Keuringsverslag van een elektrische laagspanning- en zeer lage spanningsinstallatie

NIET CONFORM

Datum keuring: 15/02/2024

Straatnaam Bollenstraat
Huisnummer 32
Busnummer
Postcode 8800
Gemeente Roeselare
Land België

Afbelding schakel- en verdeelbord:

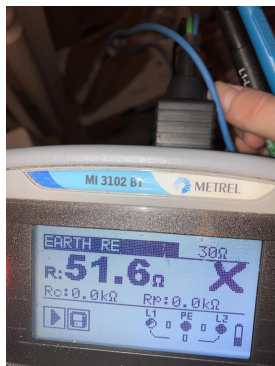
13.10 De aansluiting van de aardingsonderbreker is te herzien. Deze dient aan de ene zijde verbonden te zijn met de aardgeleider en aan de andere zijde met de hoofdaardingsklem, equipotentiale verbindingen, beschermingsgeleiders, enz...(Boek 1 Onderafdeling 5.4.2.1 en 2.5) PE kast niet aangesloten

14.01 Hoofdequipotentiaal verbindingen dienen verwezenlijkt worden, ontbreken, zijn niet geel-groen, onvolledig, <6mm². (Boek 1 Onderafdeling 5.4.4.1. en 5.1.6.2) PE kast niet aangesloten

15.01 Het verdeelbord is niet makkelijk toegankelijk. (Boek 1 Onderafdeling 5.3.5.1.C.) Kast niet bereikbaar

MI 3102 BT

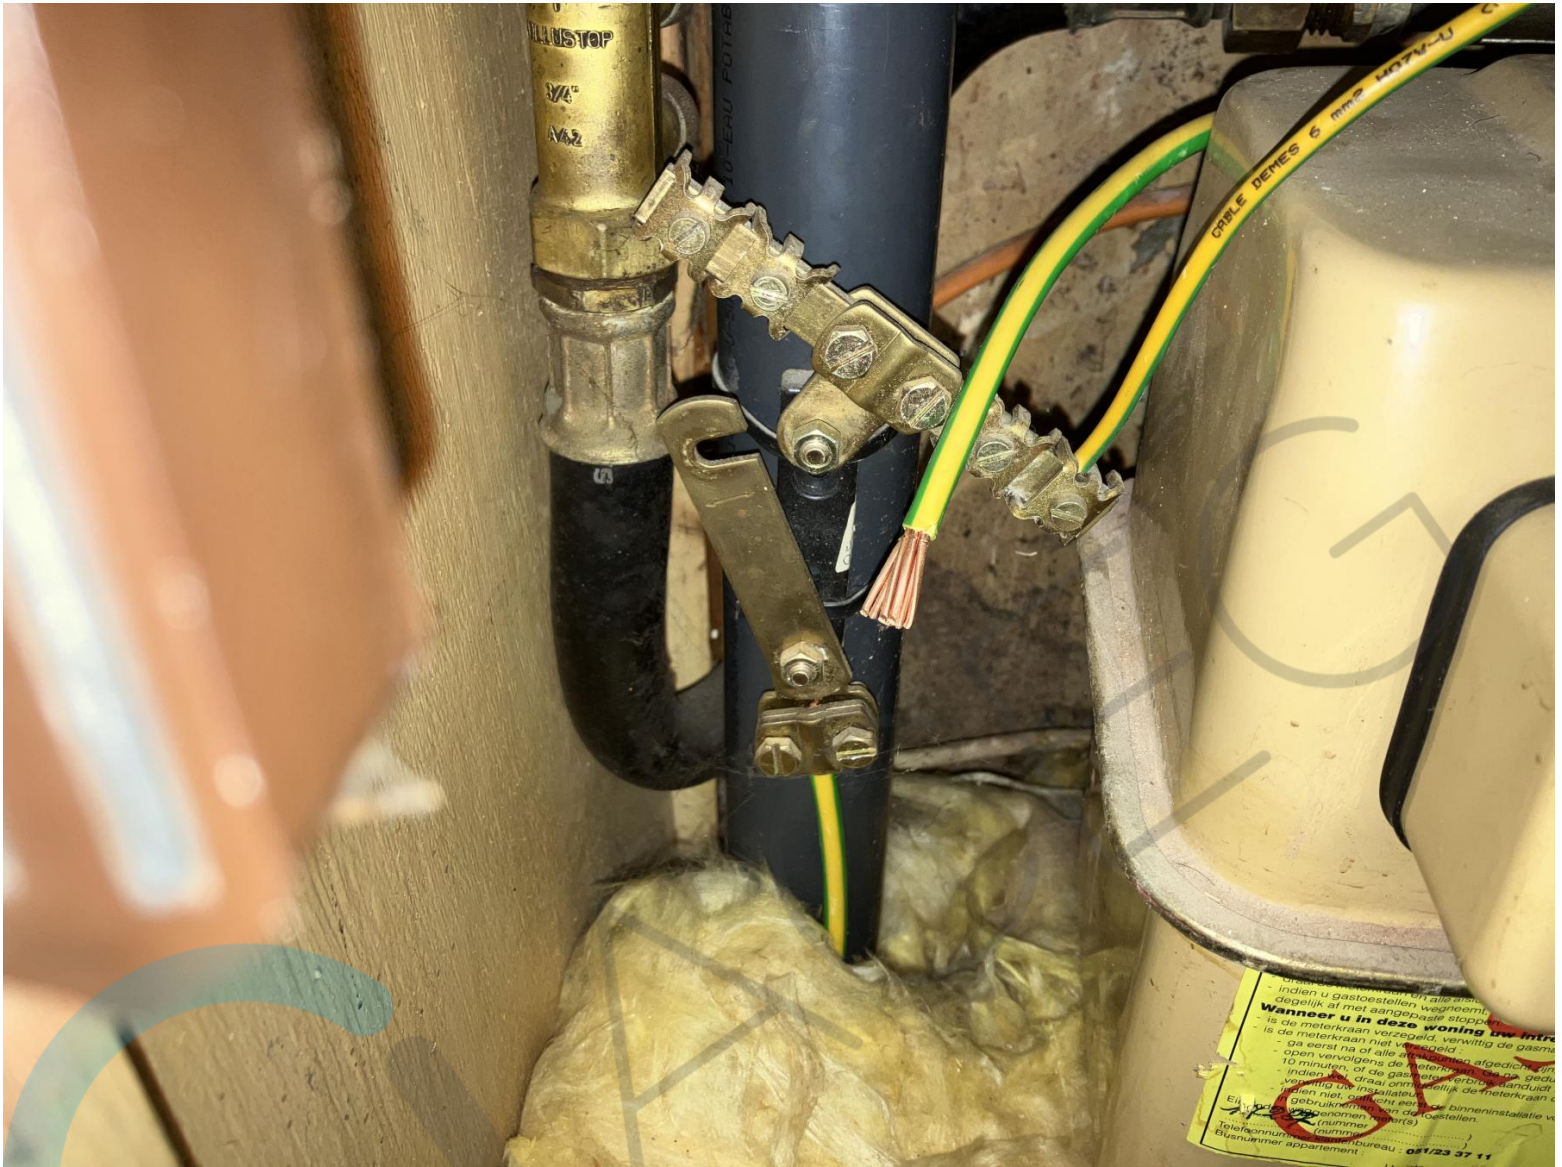
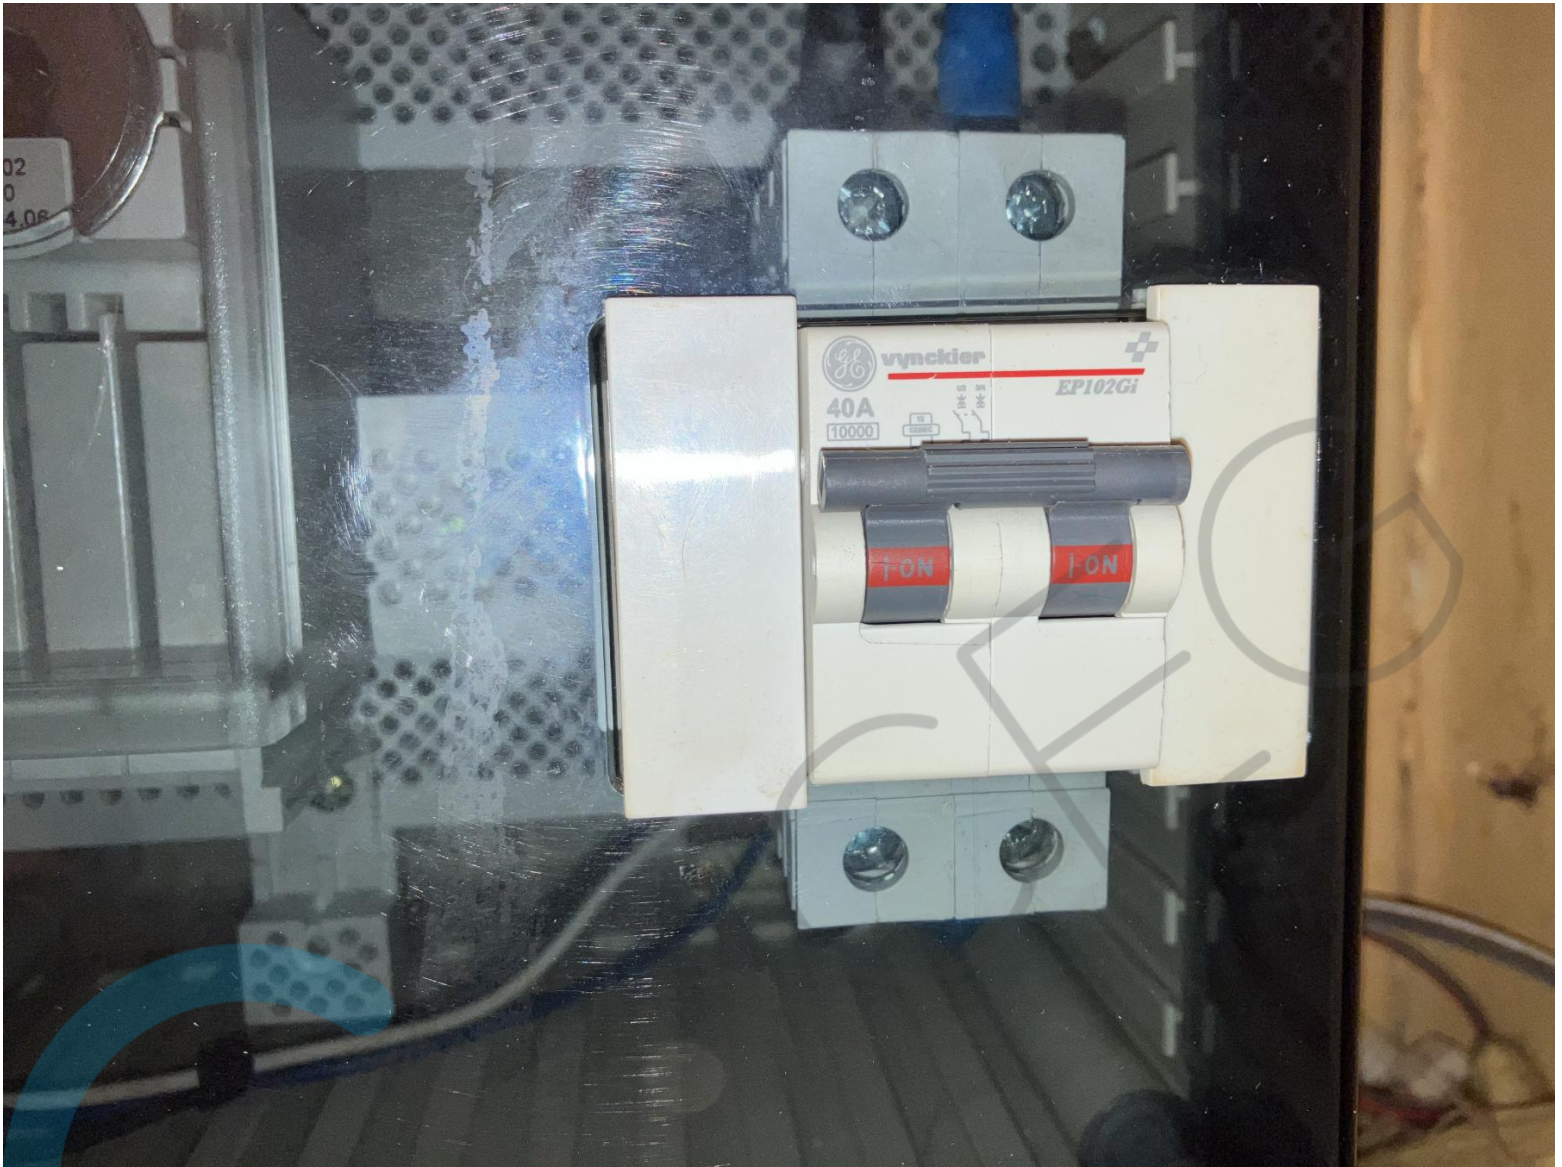
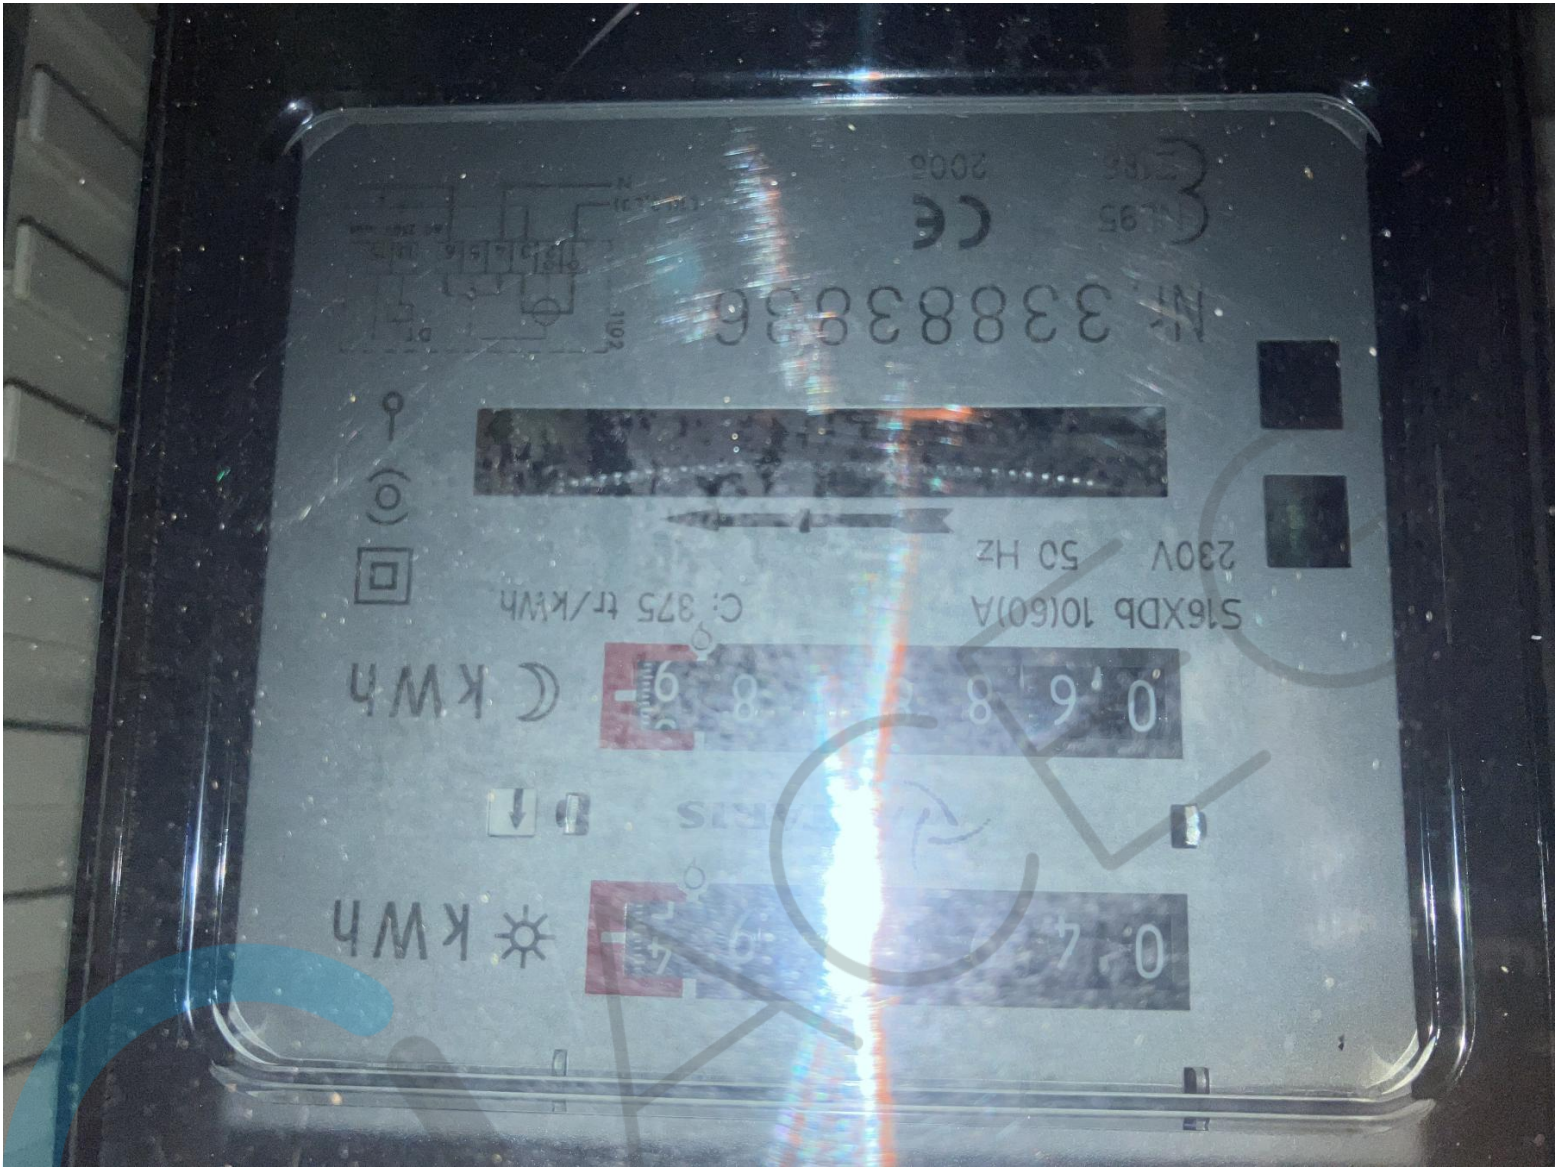
12.04 De spreidingsweerstand is groter dan 30 ohm en kleiner dan 100 ohm, maar bijkomende voorwaarden inzake differentieelschakelaars zijn niet vervuld. Aarding bij voorkeur te realiseren kleiner dan 30 ohm. (Boek 1 Onderafdeling 4.2.3.2. en 5.4.2.1.)
